2019年10月以降、作業台G型本体と手摺の仕様変更をおこないました。
手摺のみでのご発注の際のご連絡となります。

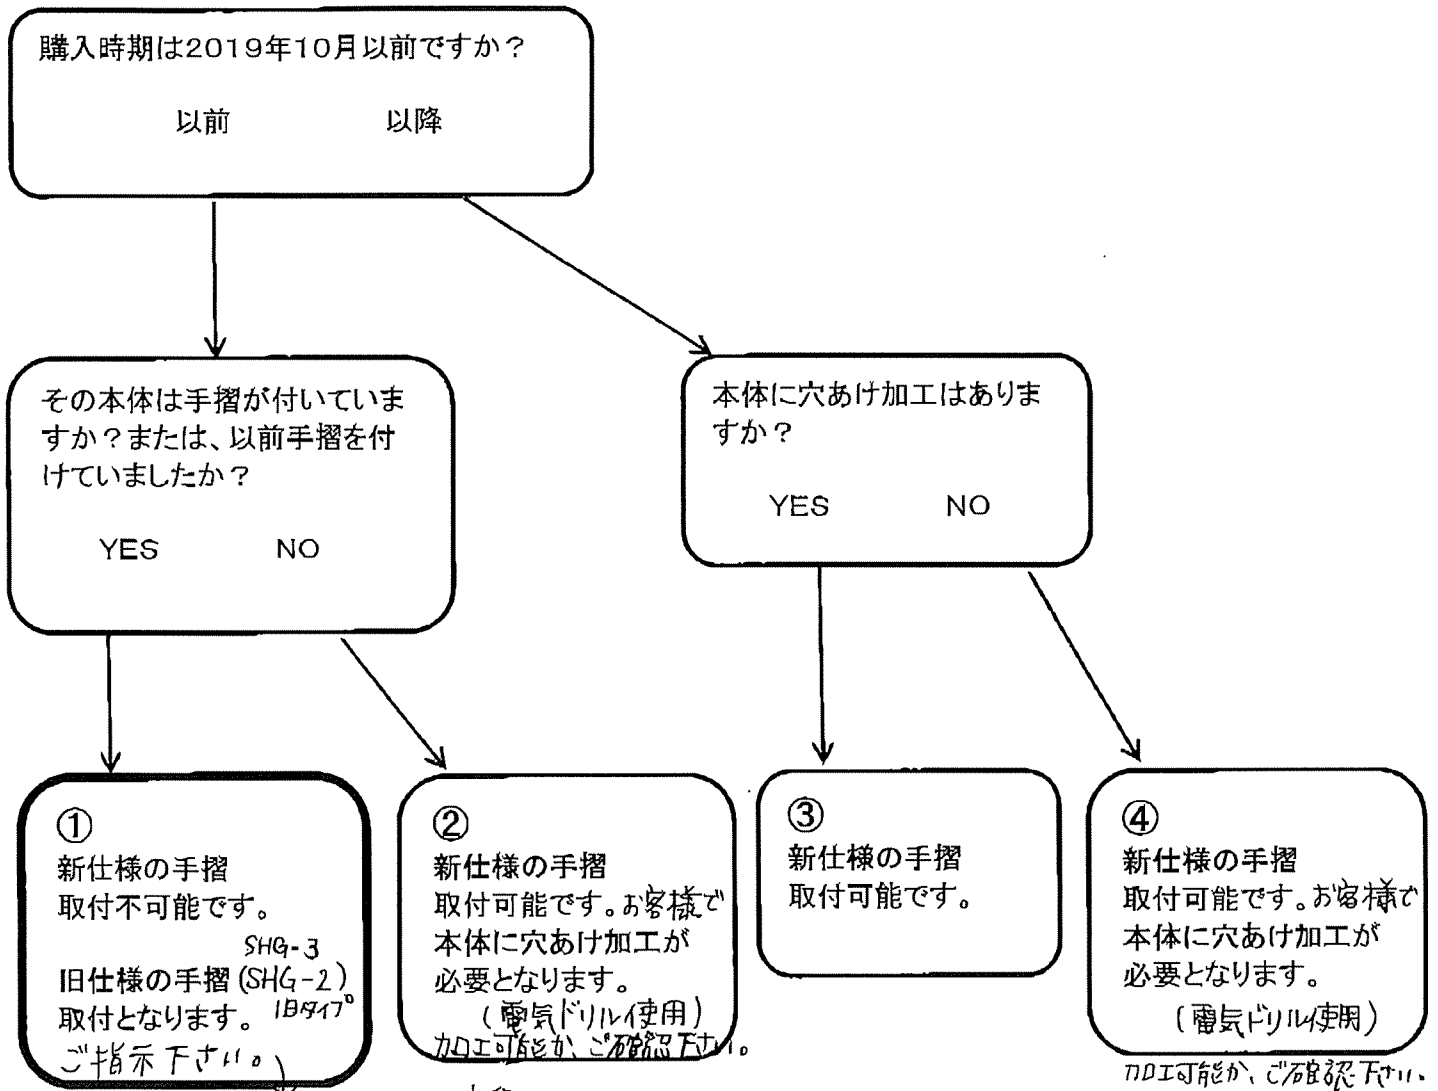
(HCF G)IBタイプは廃盤です、ご相談下さい。

※①のお客様に関しましては、旧仕様の手摺の取付となりますが、在庫が無くなり次第販売終了となります。
